GMINA GAWORZYCE

ZP.271.13.2023

Dotyczy: postępowania pn.: „**Remont i uzbrojenie fontanny w parku przy Pałacu w Gaworzycach**”

ZAWIADOMIENIE NR 3

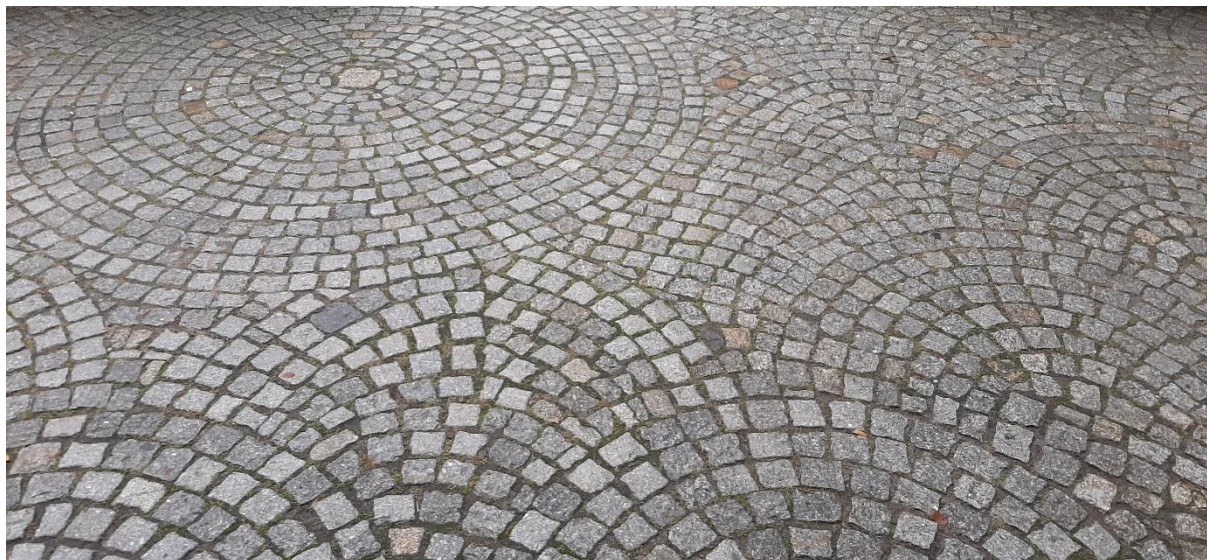
Pytanie nr 5: „Nie jest przewidziane czyszczenie wody a jedynie "dozowanie ręczne w niecce tzw. chemii basenowej". Chemia basenowa nie oczyści wody z piasku, namulów i innych zanieczyszczeń pojawiających się w niecce fontanny. Czy projektant nie przewiduje montażu filtra piaskowo-zwirowego z niezależną pompą w komorze?. Dobrana średnica komory zapewnia taką możliwość. Czy koszt filtracji ma być ujęty w kosztach realizacji?.”

Odpowiedź: Filtracja - profesjonalna sześciokierunkowa stacja uzdatniania wody, dozowanie automatyczne środka dezynfekcyjnego, śluza dozująca, pompa, dysze, wkład filtracyjny, sterowanie wodne, profesjonalny system uzupełniania wody z zabezpieczeniem przed tzw. sucho obiegiem, zawór antyskażeniowy klasy BA, szafa sterująca pracą fontanny z zabezpieczeniami, automatyką zegarową.

Koszty filtracji proszę uwzględnić w kosztach realizacji.

Przedstawione parametry są uproszczone i przykładowe. Należy tak dobrać parametry urządzeń fontanny aby uzyskać efekt atrakcji wodnych, efektów świetlnych (może i akustycznych), automatyki i sterowania o parametrach dostosowanych do istniejącej niecki fontanny, projektowanej komory technicznej na terenie zabytkowego parku oraz aktualnych technologii.

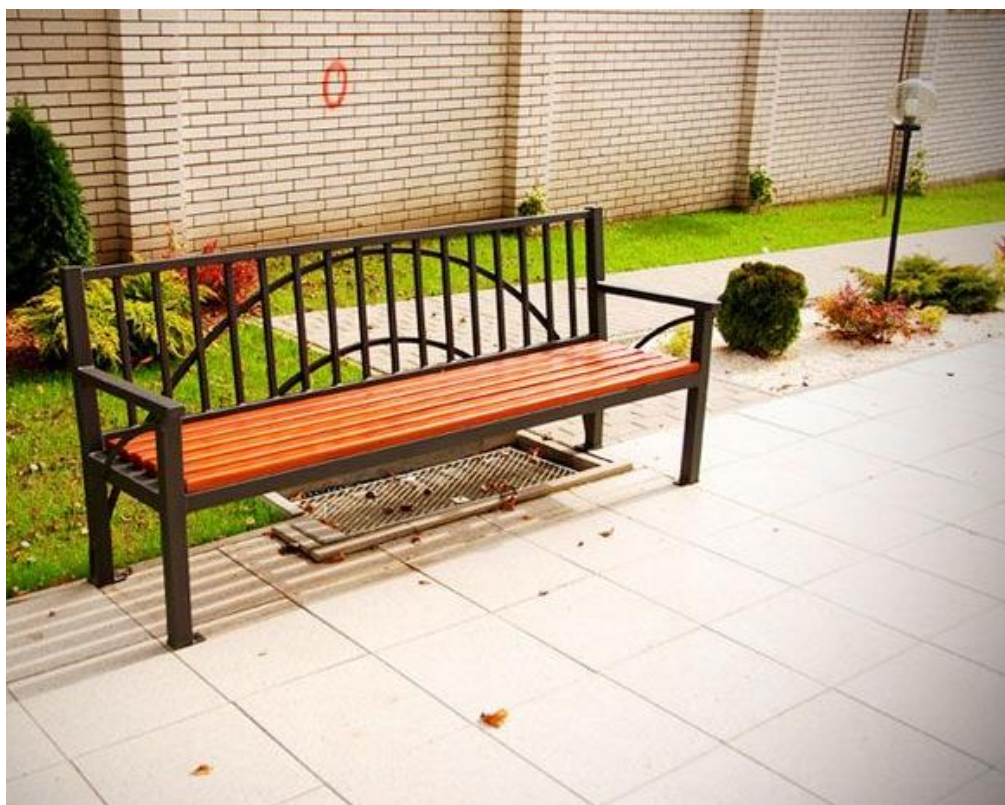
Pytanie nr 10: „Prosimy o udostępnienie wzoru ławek parkowych.”

Odpowiedź:

WYMIARY:

długość:205cm

wysokość:90cm

szerokość:60cm

waga:62kg

profile ze stali węglowej pomalowane farbą chemoutwardzalną w kolorze czarnym, deski z drzewa egzotycznego olejowane. Montaż do bruku z fundamentem.
